**Verslag huishoudelijke elektrische installatie op laagspanning en zeer lage spanning****Algemeen:**

Referentie: 003-20260907-05	Datum controle: 07/09/2026
Keurder: 003

Eigenaar: Laurens Muylaert	EAN-code: Onbekend
Adres installatie: Boskouter 19, 9506 - Geraardsbergen	Nummer teller(s): 1LGZ0570442333
Distributienetbeheerder installatie: Fluvius	
Datum uitvoering installatie: ☐ Vóór 01/10/1981 ☐ Tussen 01/10/1981 en 01/06/2020 ☒ Vanaf 01/06/2020	
Type: ☒ Wooneenheid ☐ Niet-huishoudelijk ☐ PV ☐ Batterij ☐ Laadpaal

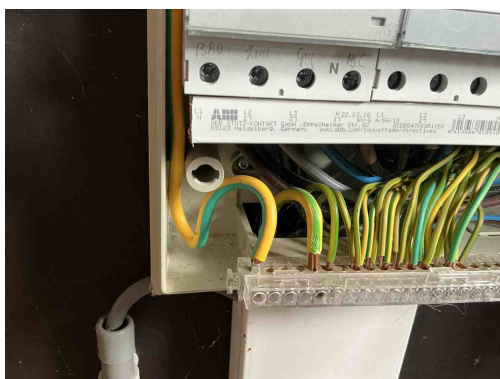
T21 - Het elektrisch materieel is niet geplaatst volgens de voorschriften van de fabrikant/ regels van goed vakmanschap . (Boek 1: 1.4.1.3)

Opmerking: Ophangvijzen bord niet afgedekt, kamaansluiting niet afgedekt

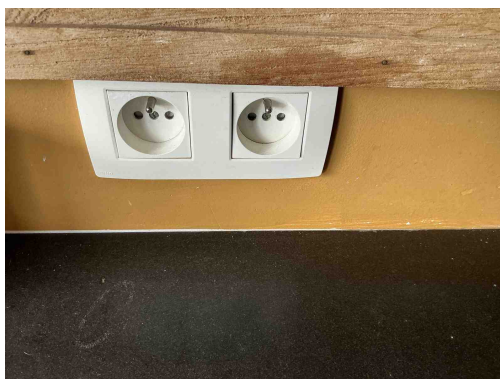
T21 - Het elektrisch materieel is niet geplaatst volgens de voorschriften van de fabrikant/ regels van goed vakmanschap . (Boek 1: 1.4.1.3)

Opmerking: Ophangvijzen bord niet afgedekt, kamaansluiting niet afgedekt

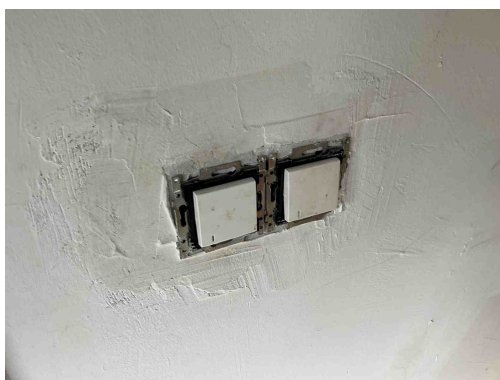
T10 - Bepaalde contactdozen en/of schakelaars zijn niet degelijk bevestigd (Boek 1: 1.4.1.3).

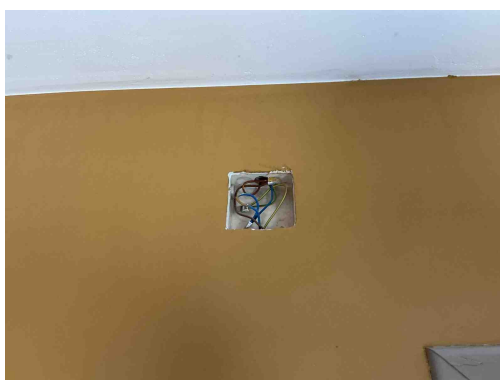
T10 - Bepaalde contactdozen en/of schakelaars zijn niet degelijk bevestigd (Boek 1: 1.4.1.3).

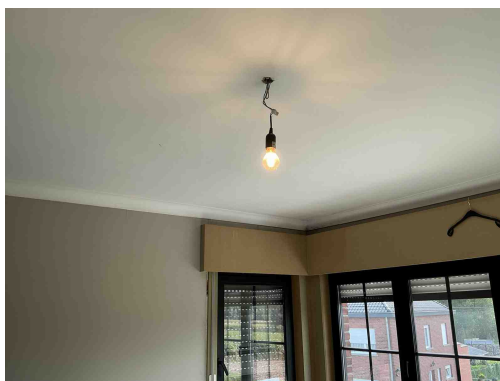
C30 - De deksels van de aftakdoos/aftakdozen ontbreken (Boek 1: 4.2.2.1, 5.2.6.1).

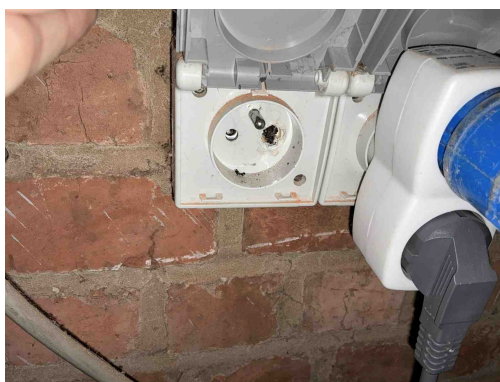
Tijdelijke verlichting niet achter 30mA en lager dan 2,5m

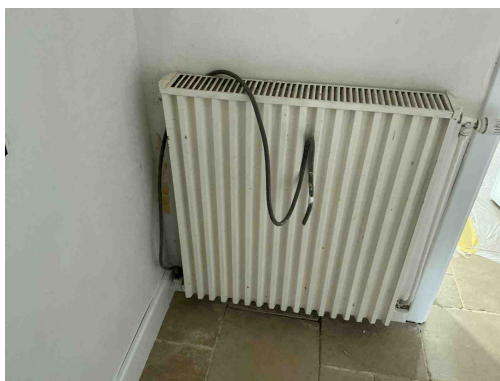
B14 - Abnormale opwarming van de beveiligingen, schakelapparatuur, aansluitklemmen (Boek 1: 4.4.1.1).

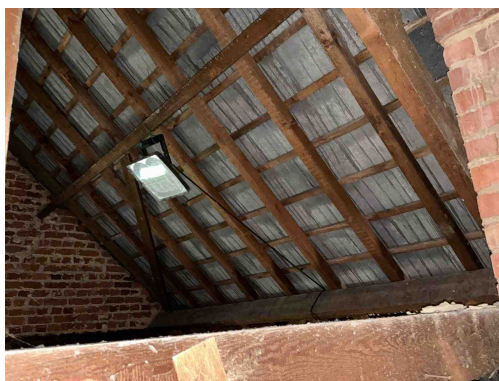
T02 - Gevaar voor rechtstreekse aanraking: genaaikbare delen onder spanning (Boek 1: 4.2.2).

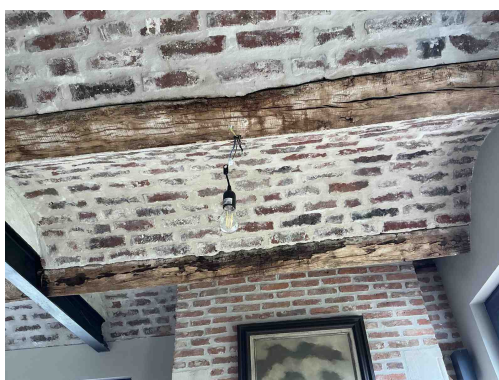
B06 - Het elektrisch verdeelbord heeft niet de minimale beschermingsgraad IPXX-B in een gewone ruimte (Boek 1: 4.2.2.3).

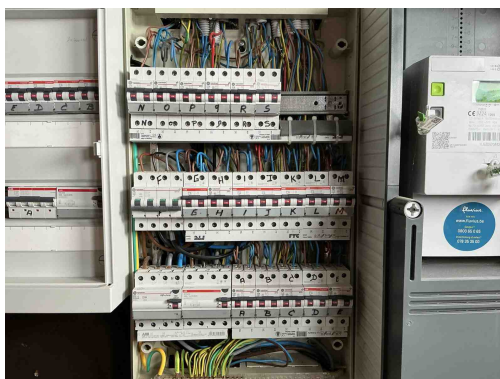
C35 - Er zijn doorverbindingen gemaakt met lusterklemmen; er kon niet aangetoond worden dat deze klemmen geschikt zijn voor de aanwezige spanning, stroom en draadsectie en dat ze "CE" zijn (Boek 1: 1.4.2.1.).
